监理工作联系单

工程名称：新沂市 35 万千瓦（一期 25 万千瓦）户用分布式光伏发电项目
编号：SDSH-XY-LXD-008

内 容：关于施工单位现场管理人员配备不齐及材料不达标问题的通知

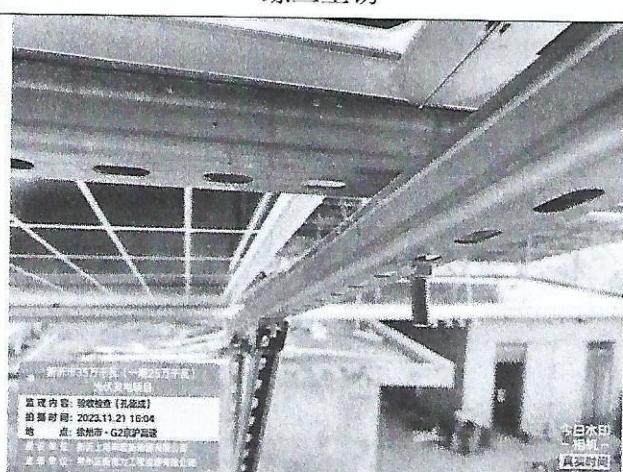
2、现场材料使用不符合设计规范要求，监理人员到现场测出支架及螺栓、螺母、垫片等材料镀锌层厚度不达标，施工单位一直未更换且继续使用；

垫片生锈

螺丝生锈

支架生锈
